ผังชั้น 1 – ปรับระยะตามบันทึกหน้างาน

P01 / แบบร่างเพื่อทบทวน

20 ก.ย. 2026 / ชุดแก้ไขหน้างาน

BF-22 - ตู้รูปตัว L / หน้าบานและภายใน

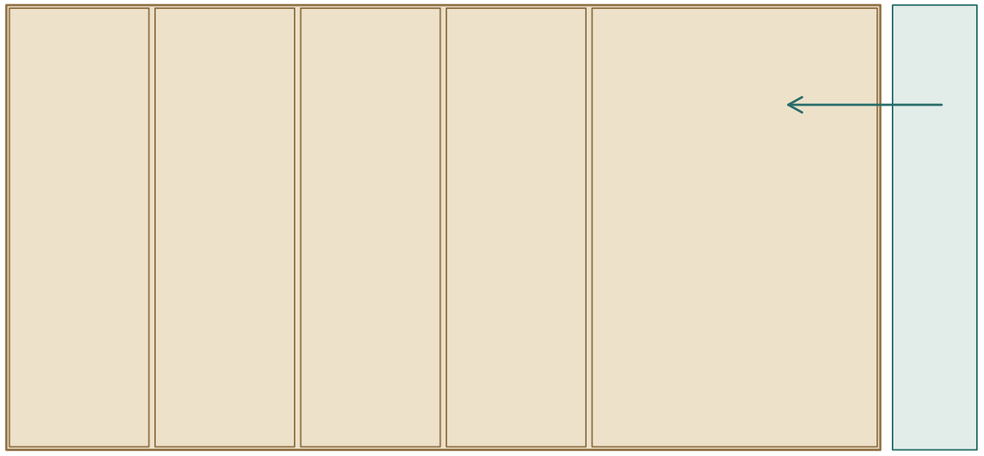
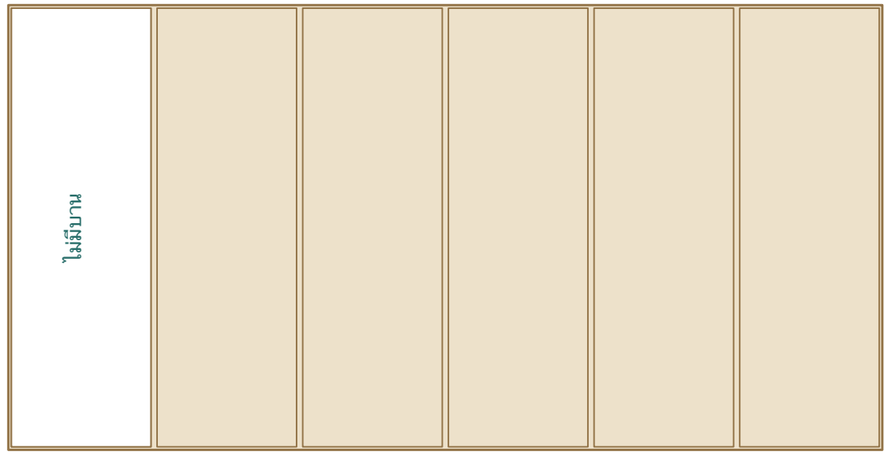
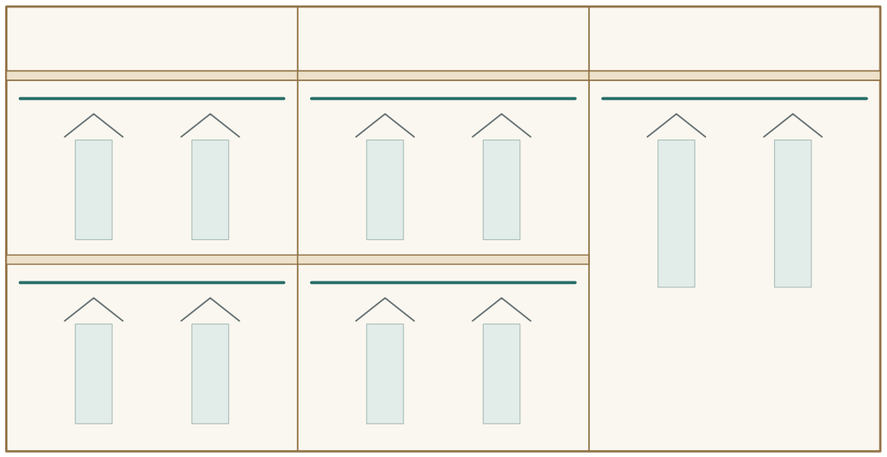
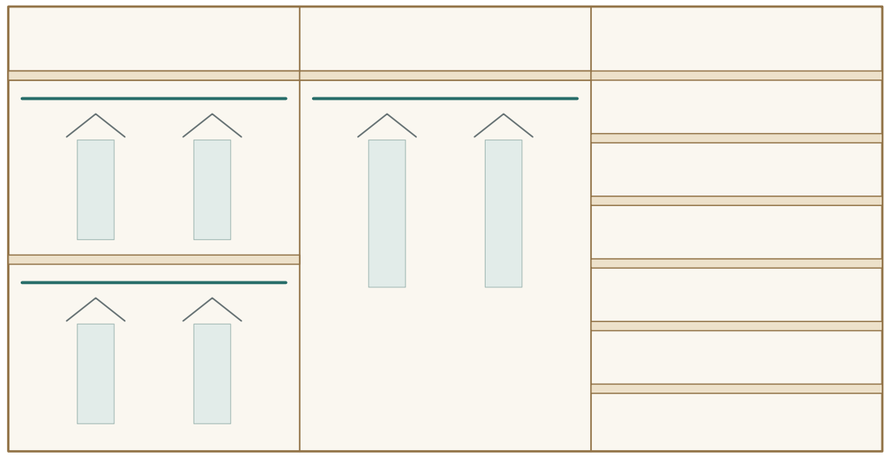
แก้บานซ้าย B1 เป็นส่วนไม่มีบาน

BF-22: B1 ไม่มีบานซ้าย แต่ภายในยังคงแขวนสองระดับ / A3 บานมุมขวาและช่องหลัง 0.10 m คงเดิม

BF-25 - ตู้รูปตัว L / หน้าบานและภายใน

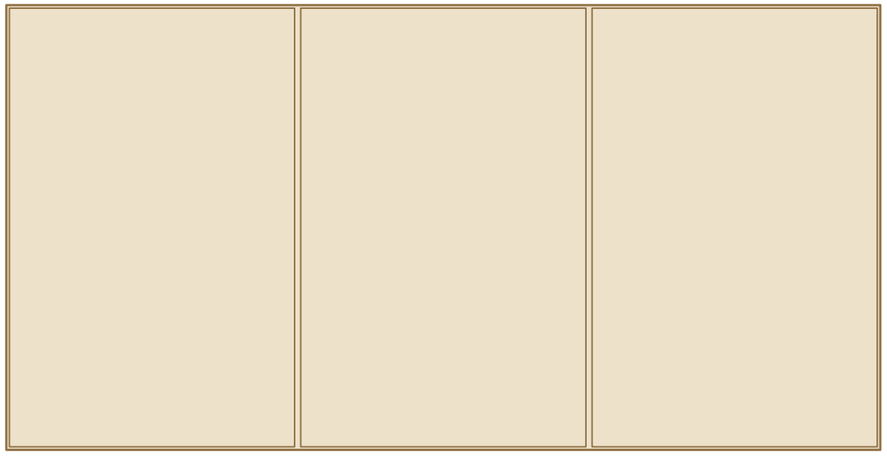
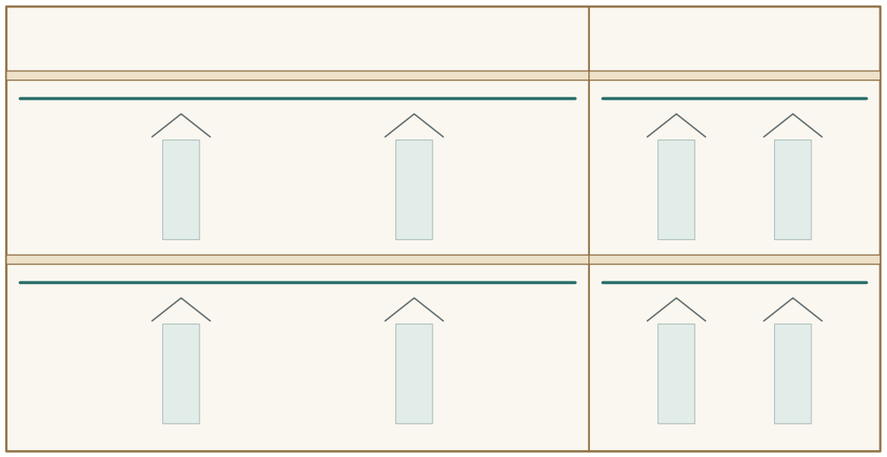
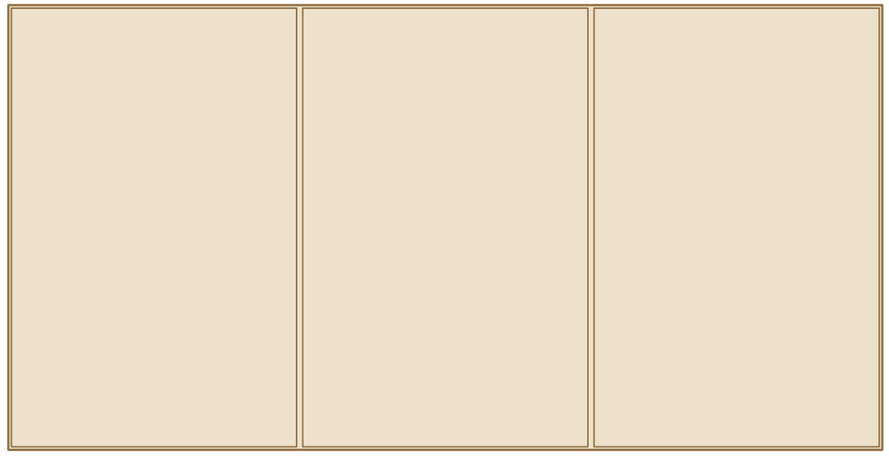
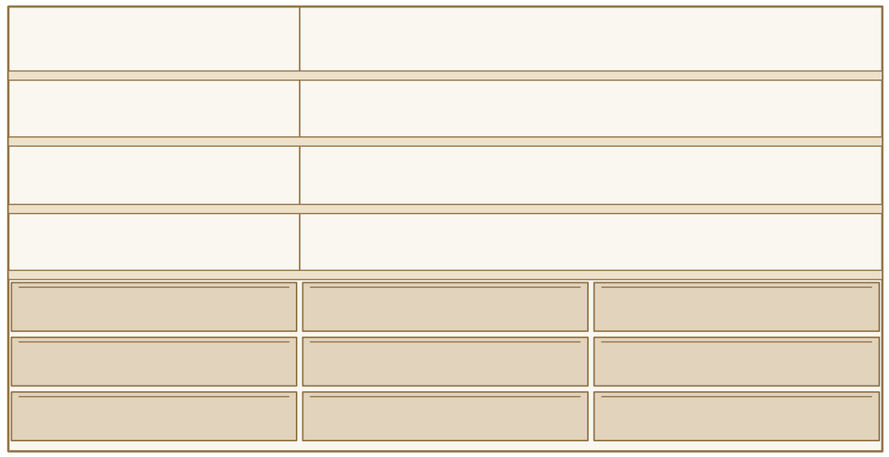
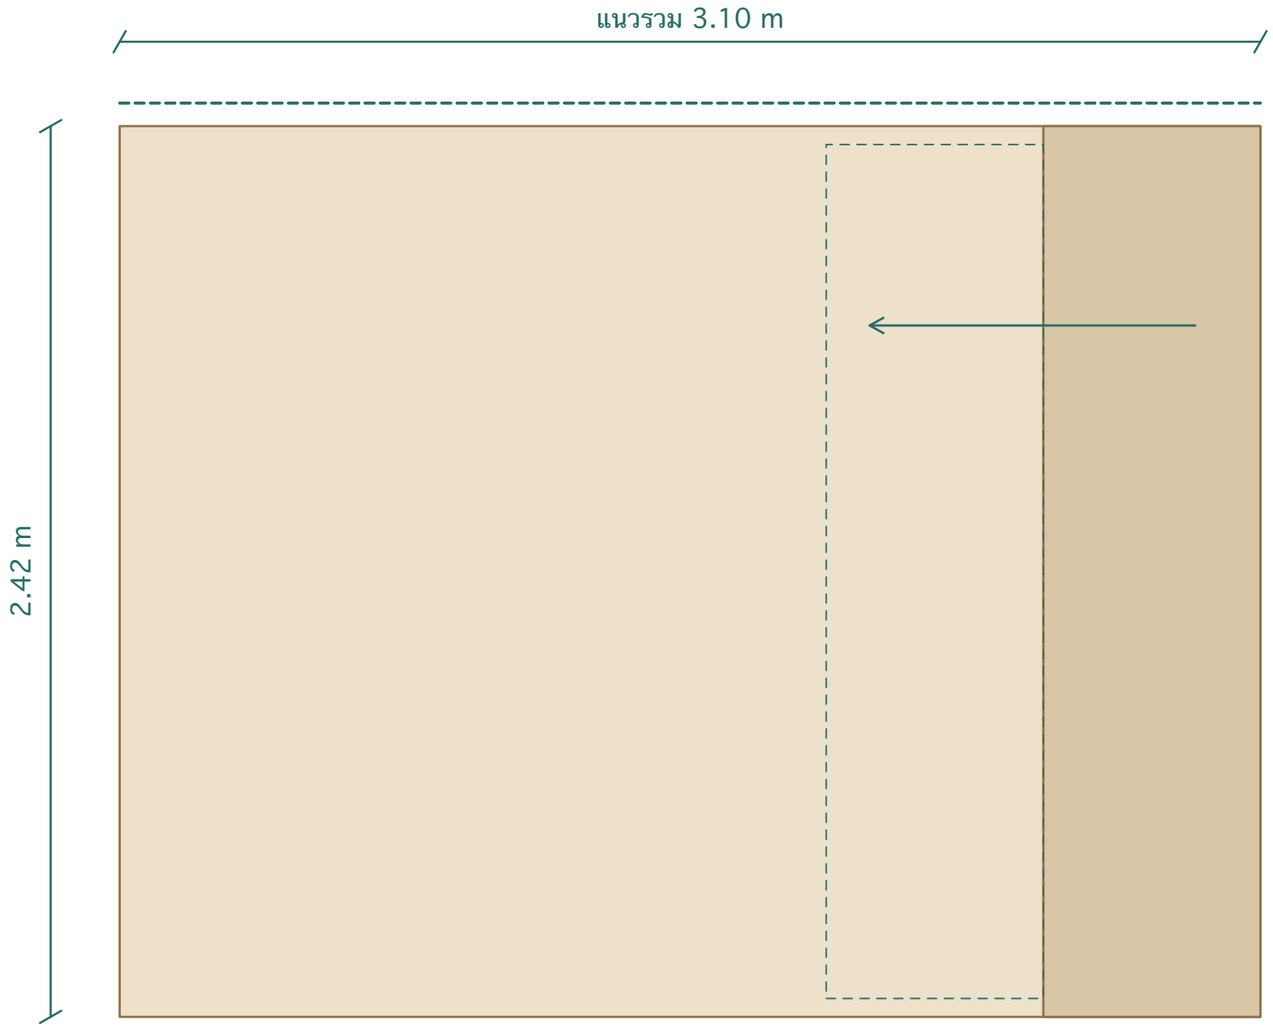
เพิ่มแผงแบ่งภายใน A และแบ่งลิ้นชัก B ตามภาพ

BF-25: B แบ่งลิ้นชักเป็น 3 คอลัมน์ × 3 แถวตามรอยเส้น / A เพิ่มแผงตั้งที่แนว 2/3 / สูงสุทธิยังรอยืนยัน

BF-27 - ผนังหัวเตียงและบานสไลด์

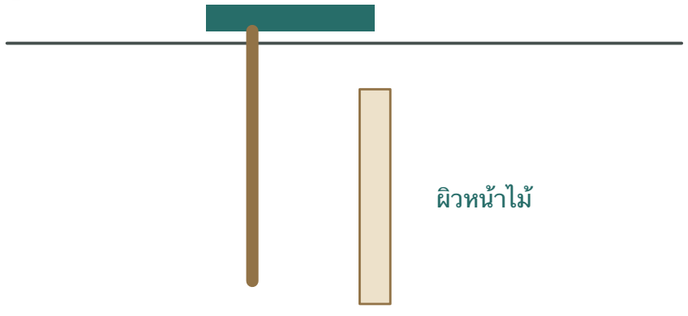
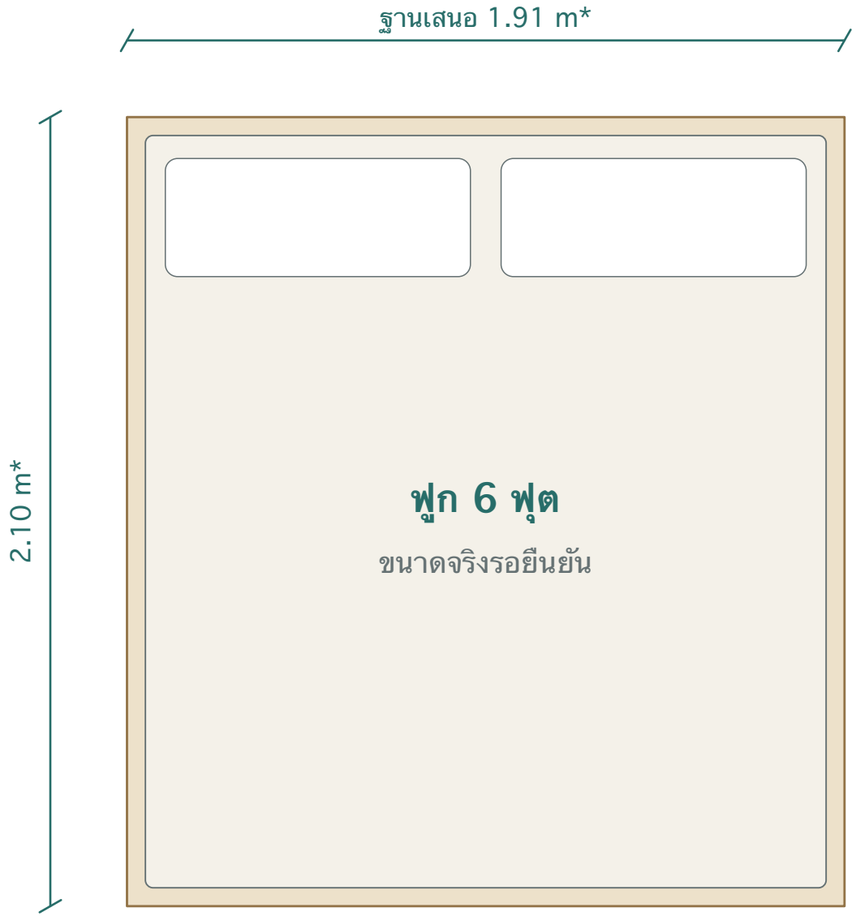
แนวผนัง 3.10 m
สูงแผง 2.42 m ตามท้องฝ้า
ช่องเดิมขวา 0.59 m
รางบนซ่อนในฝ้า / เลื่อนซ้าย
ฐานเตียง 6 ฟุตดู GF-36

ขนาดบานสุทธิ ระยะซ้อน ช่องหลัง และความยาวรางยังรอวัด / รูปเป็นภาพประสาน ไม่ใช้กำหนดขนาดอุปกรณ์

BF-27/1 - ฐานเตียงไม้ 6 ฟุต

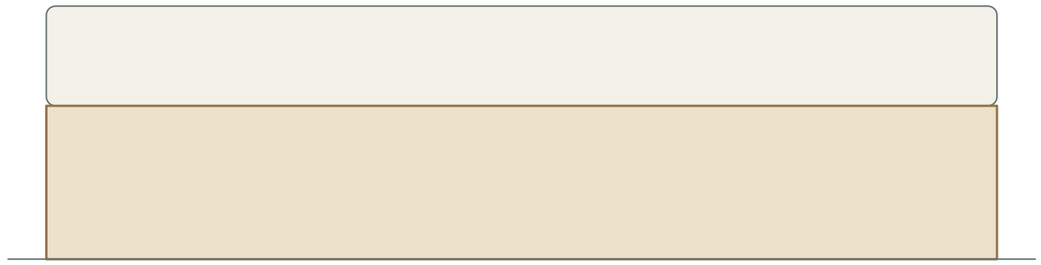
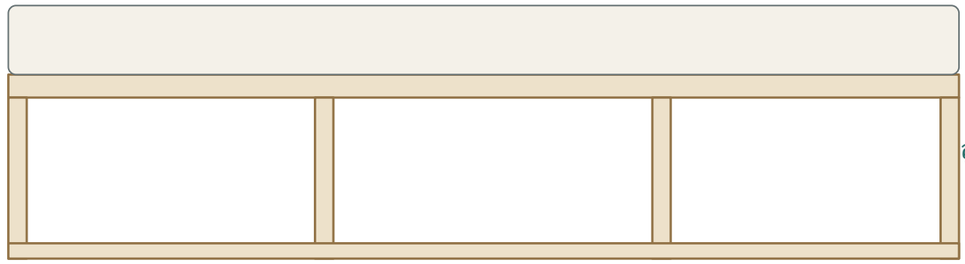
BF-27/1 เปลี่ยนเป็น 6 ฟุตตามภาพ / ขนาดฐาน 1.91 × 2.10 m เป็นข้อเสนอสำหรับประสาน ต้องเทียบฟูกจริง
แสดงโครงเป็นแนวคิด / ระยะโครง ความหนาแผ่น จุดยึด การระบายอากาศ และความหนาฟูกยังรอสรุป

BF-28 + BF-29 - ตู้เสื้อผ้าต่อเนื่องตู้โชว์กระจก

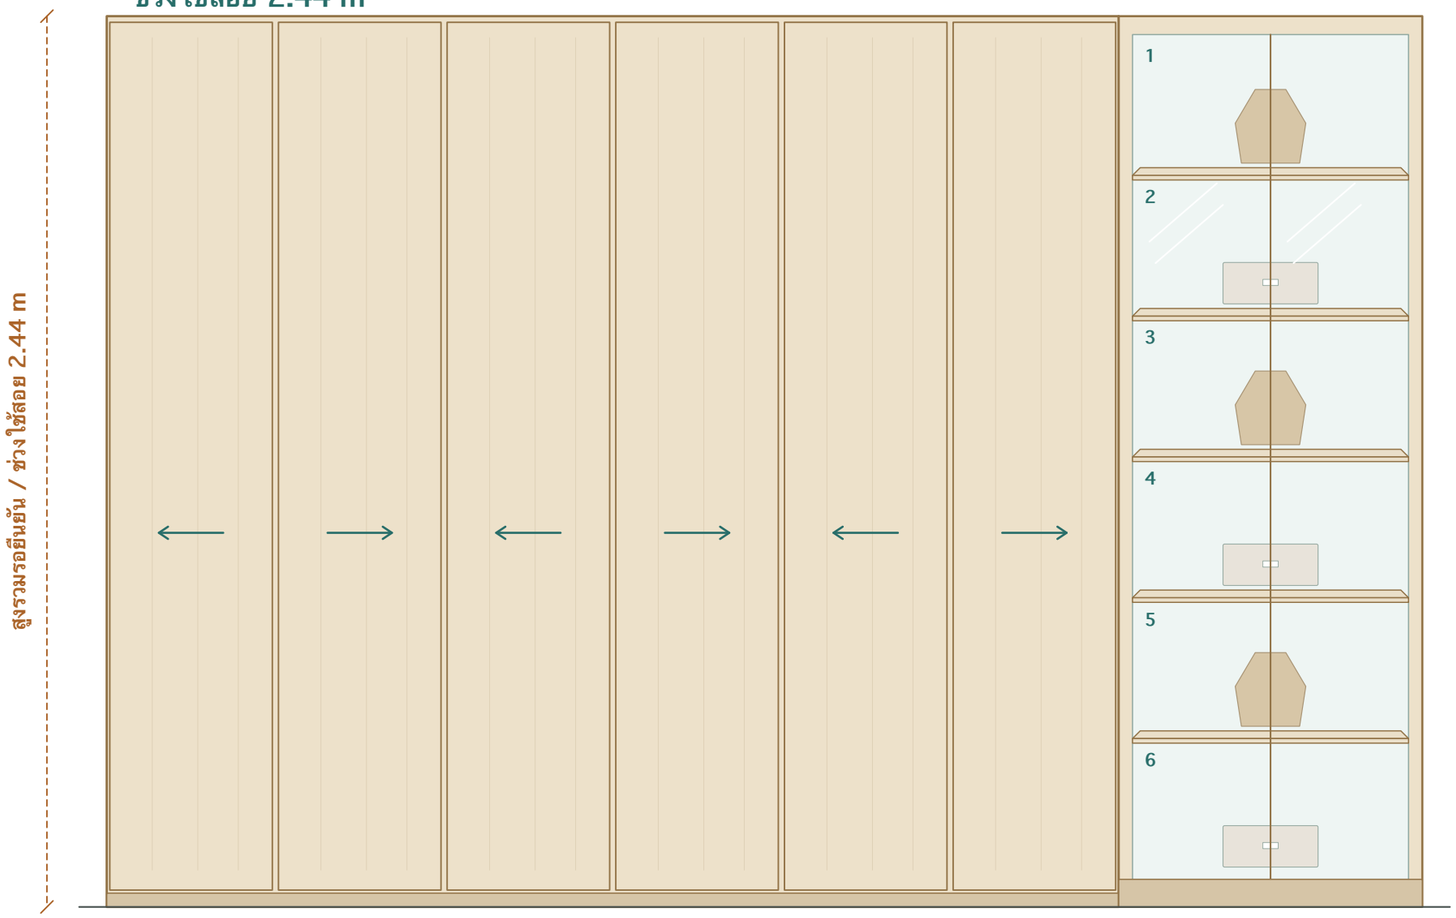
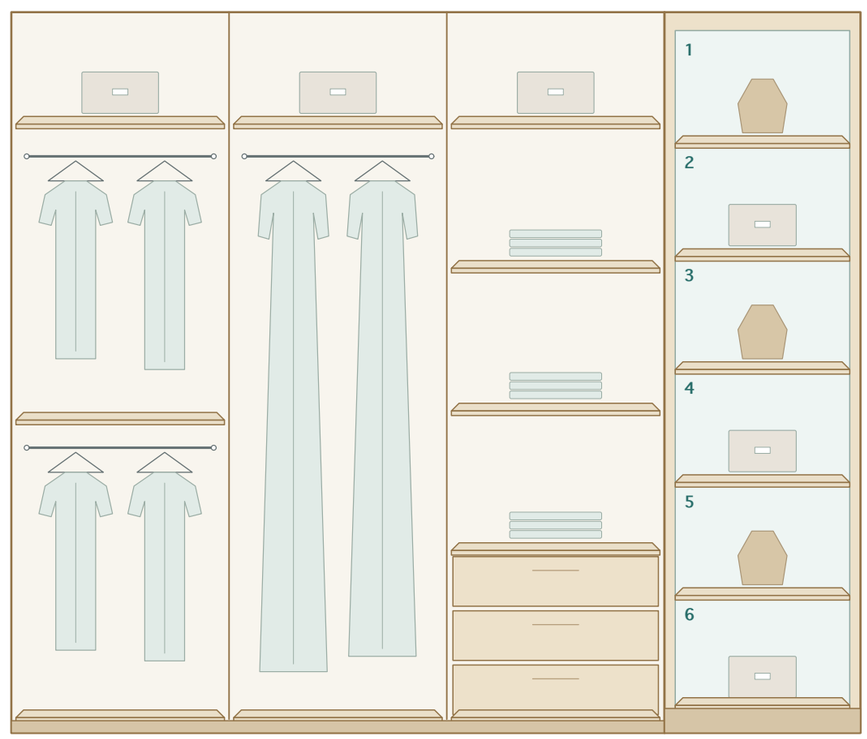
BF-28: ช่องกลางแขวนยาวถึงฐาน / ไม่มีชั้นรองเท้าล่าง
BF-29: ตู้กระจก 6 ระดับต่อชิดด้านขวา / ข้อยกเว้นหน้าทึบ
คงพื้นตู้และฐานรับ / ระดับชั้นและขนาดช่องสุทธิรอสรุป

BF-28: ช่วงใช้สอยสูง 2.44 m ตาม PDF / ความสูงรวม คิ้วบนและฐานยังต้องประสาน
BF-29 คงตู้กระจก 6 ระดับ / ไม่ใช้ค่า 2.44 m ยืนยันความสูงรวมของตู้ทั้งสอง

BF-31 - ผนังหัวเตียงและบานสไลด์

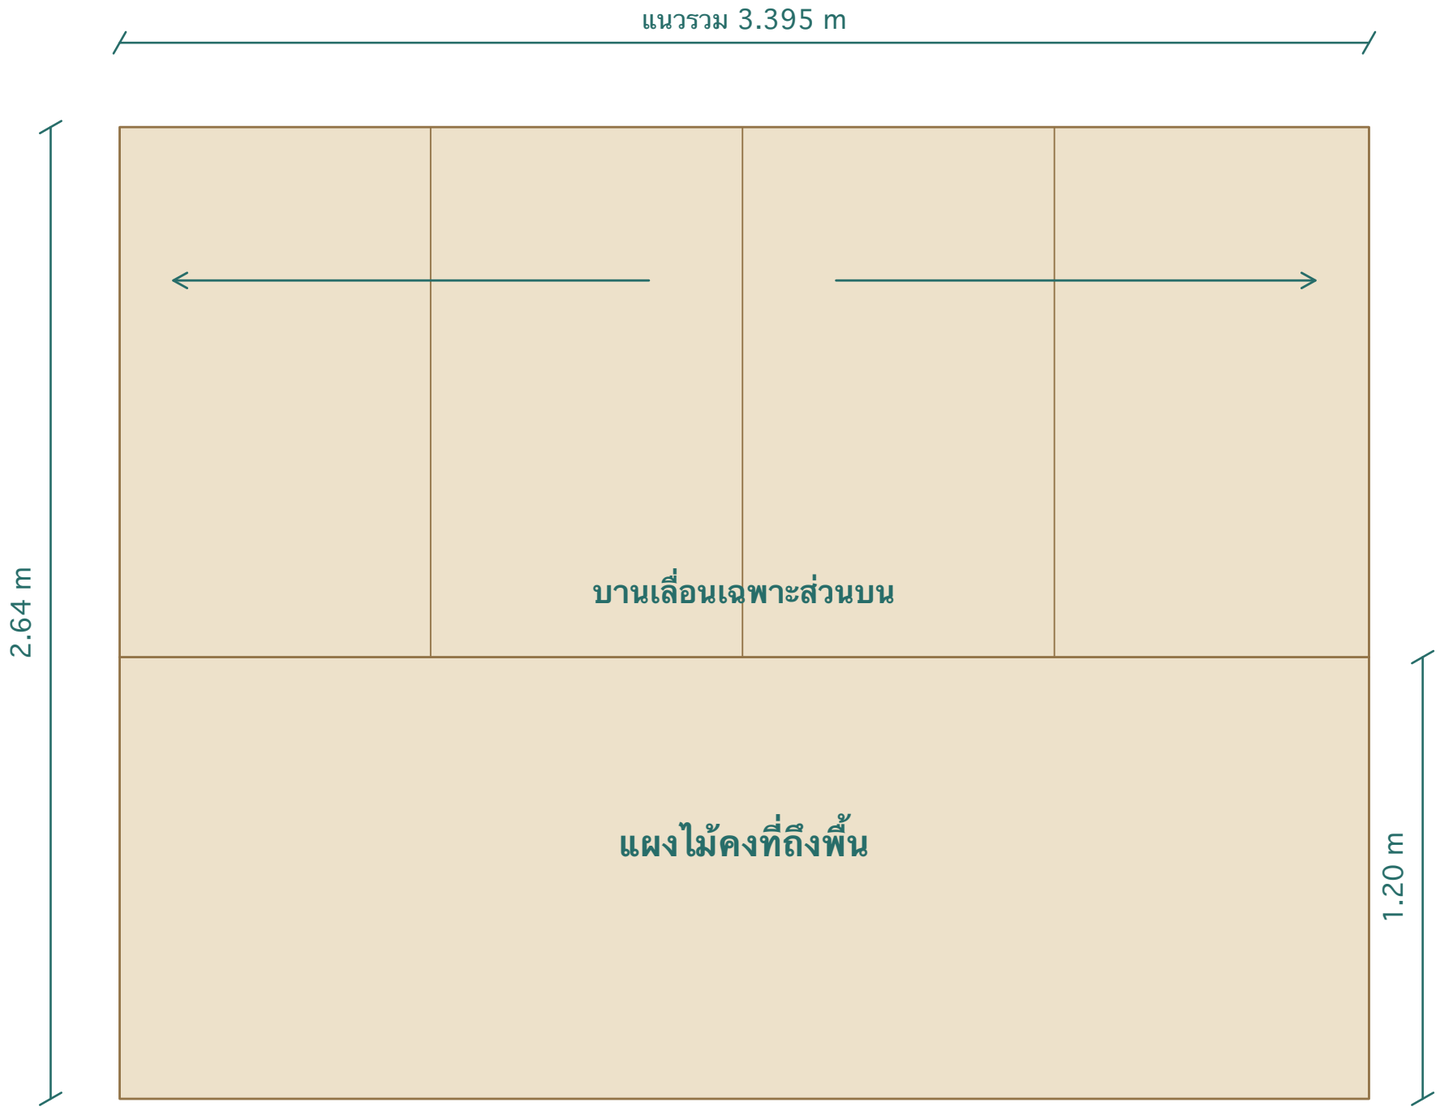
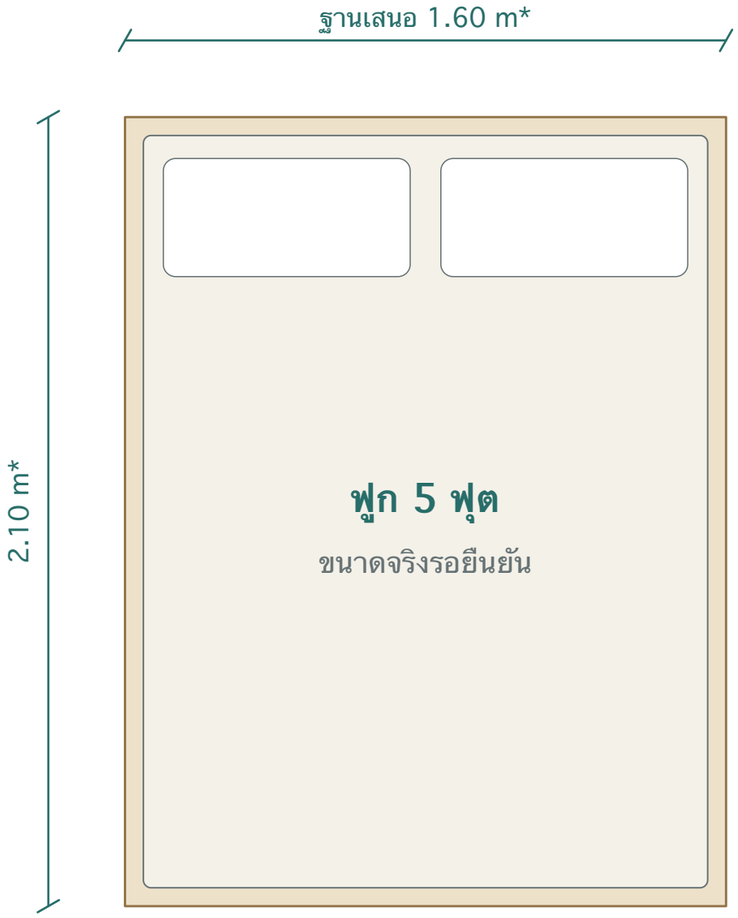
สูงรวม 2.64 / แผงล่าง 1.20 m
ส่วนบนอนุมาน 1.44 m จากผลต่าง
ช่องหน้าต่าง 1.695 m คงเดิม
ด้านซ้ายมีโน้ตใหม่ 0.845 m
ผนังเดิมซ้าย 0.855 / ขวา 0.845

ช่องครึ่งหนึ่ง = 0.8475 m
กว้างกว่าผนังข้าง 0.845 m
ยังไม่มีระยะซ้อนและช่องไฟ
ห้ามสรุปว่าบานทั้งคู่พักได้เต็ม

BF-31/1 - ฐานเตียงไม้ 5 ฟุต

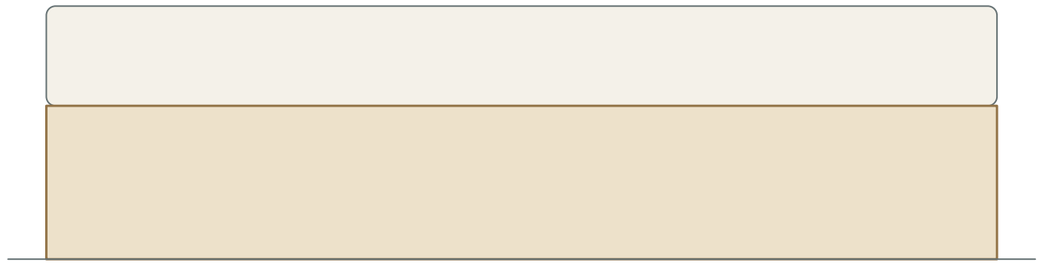
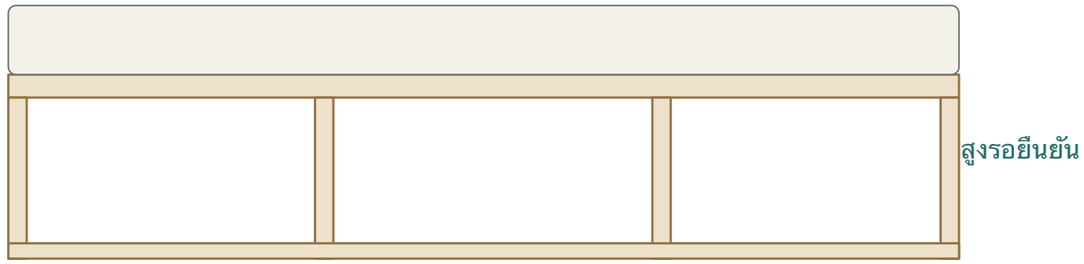
BF-31/1 คง 5 ฟุต / แก้ฐานให้เต็มตรงถึงพื้น / ขนาดและระดับฐานเดิมเป็นข้อเสนอ
แสดงโครงเป็นแนวคิด / ระยะโครง ความหนาแผ่น จุดยึด การระบายอากาศ และความหนาฟูกยังรอสรุป
